228/487 Thorvald Meyers gate 45
Bruksendring til servering
VTP Gruppen AS

Plan 1.etg, framtidig

E-6

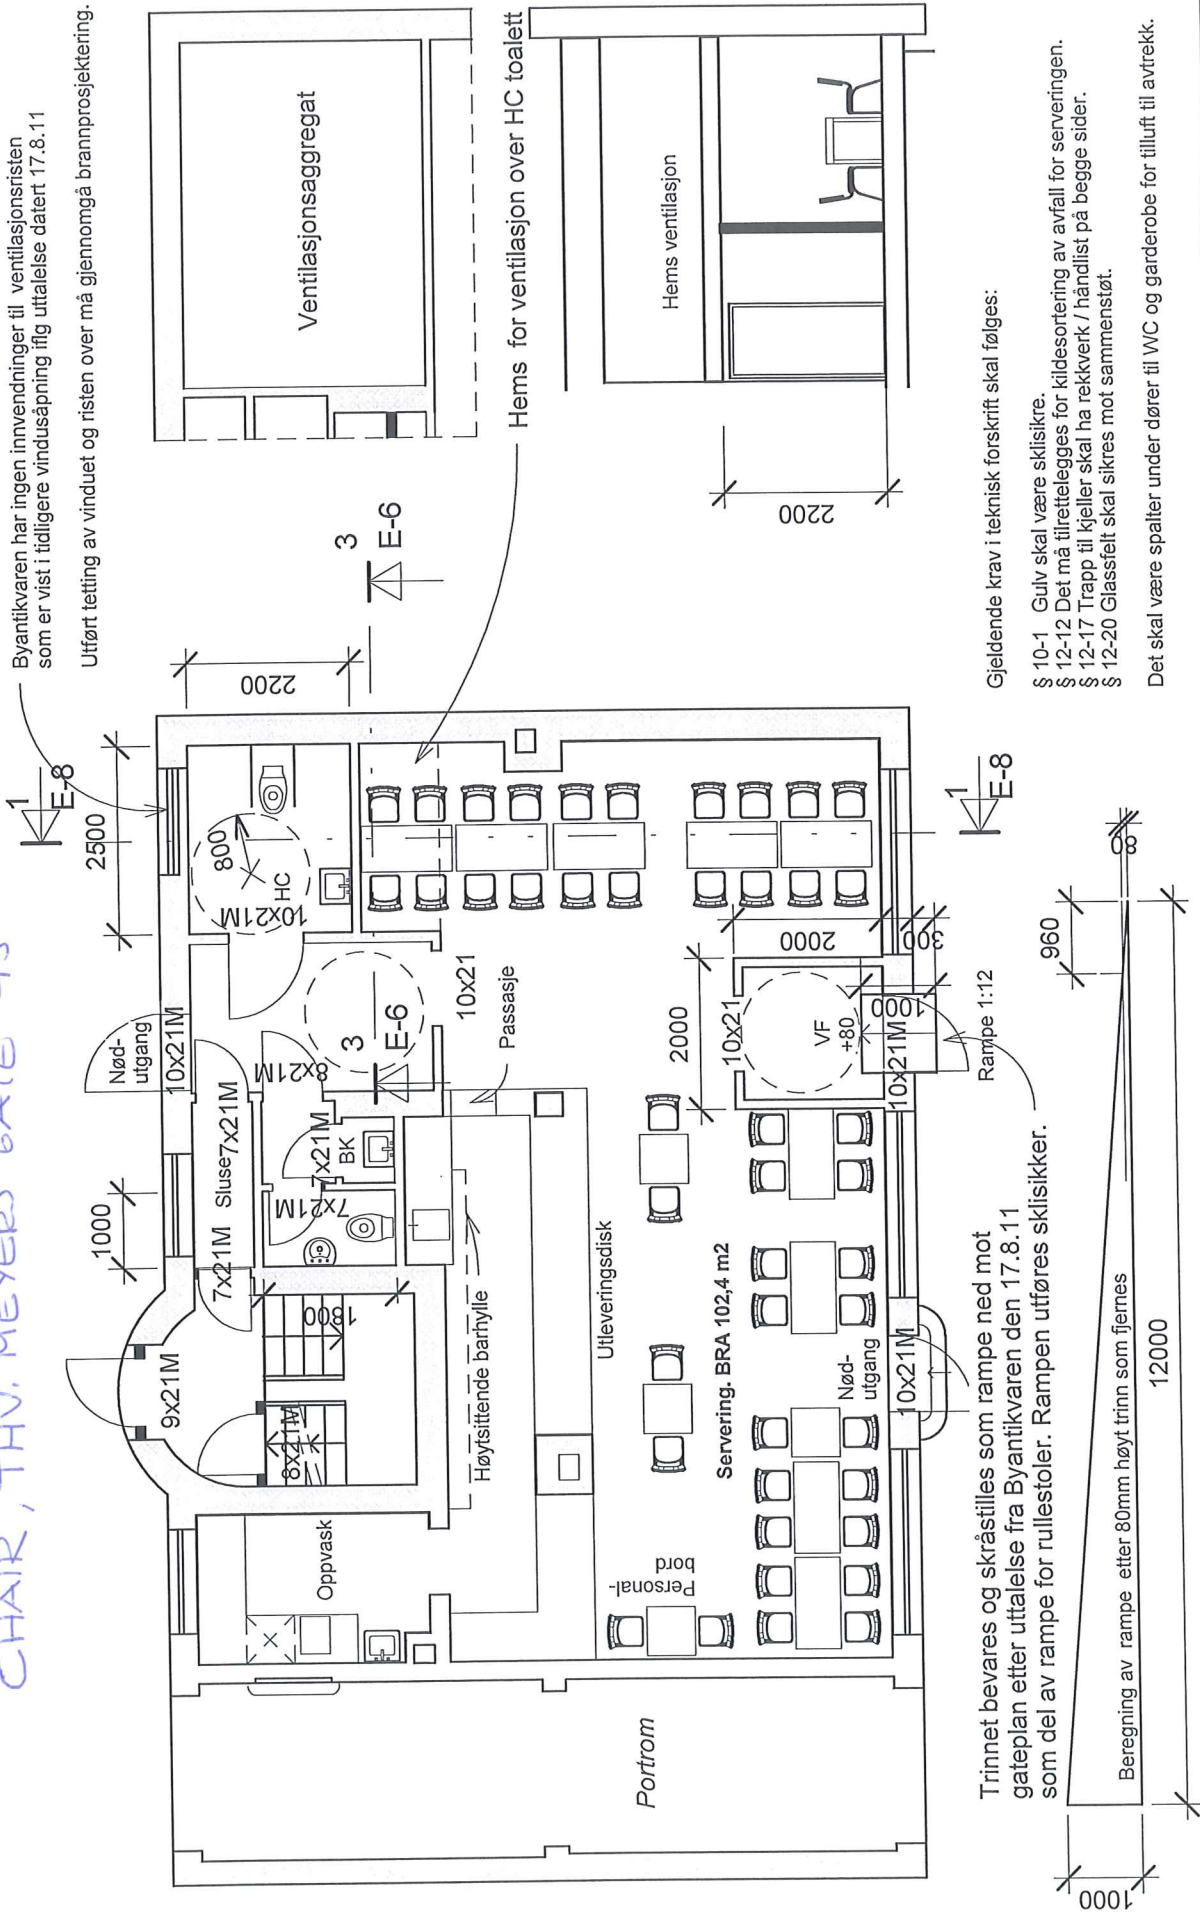
Byantikvaren har ingen innvendringer til ventilasjonsristen som er vist i tidligere vindusåpning iflg utførelse datert 17.8.11

Utført tetting av vinduet og risten over må gjennomgå brannprosjektering.

Trinnet bevares og skråstilles som rampe ned mot gateplan etter utførelse fra Byantikvaren den 17.8.11 som del av rampe for rullestoler. Rampen utføres sklisikker.

Beregning av rampe etter 80mm høyt trinn som fjernes

Gjeldende krav i teknisk forskrift skal følges:

- § 10-1 Gulv skal være sklisikre.
- § 12-12 Det må tilrettelegges for kildesortering av avfall for serveringen.
- § 12-17 Trapp til kjeller skal ha rekkverk / håndlist på begge sider.
- § 12-20 Glassfelt skal sikres mot sammenstøt.

Det skal være spalter under dører til WC og garderobe for tilluft til avtrekk.
